Abwägung der Stellungnahmen aus der Frühzeitigen Beteiligung

A STELLUNGNAHMEN DER BEHÖRDEN UND TRÄGER ÖFFENTLICHER BELANGE

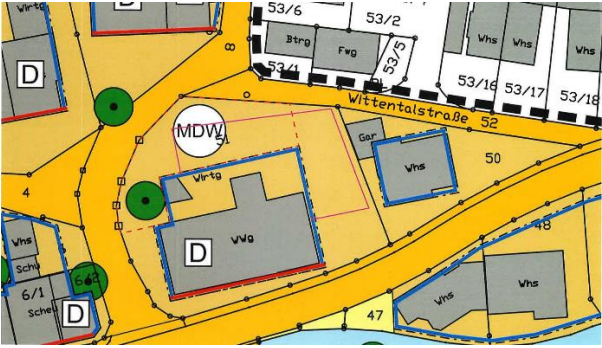
A.18.1	Wir weisen darauf hin, dass wir bei einer Bebauung, die die lokale Infrastruktur übersteigt, zu Netzausbaumaßnahmen in Form von Leitungsbau und/oder Netzstationsbau gezwungen sind. Dadurch sollte, frühzeitig ein Trafostationsplatz bzw. Grundstück für uns im Bebauungsplan, an einem zentralen Punkt entlang der Bundesstraße, berücksichtigt werden. Gerne können Sie mich hierzu kontaktieren.	Dies wird teilweise bereits berücksichtigt. Gemäß den Bebauungsvorschriften sind Nebenanlagen im Sinne des § 14 (2) BauNVO im gesamten Plangebiet zulässig, sofern sie einen Mindestabstand von 0,5 m zur öffentlichen Verkehrsfläche einhalten. Daher wird von einer Ausweisung eines neuen Trafostandes im Bebauungsplan abgesehen. Standorte für zusätzliche Trafostationen sind im Rahmen der Genehmigungs- bzw. Ausführungsplanung abzustimmen. Ein entsprechender Hinweis wird in den Bebauungsplan aufgenommen.
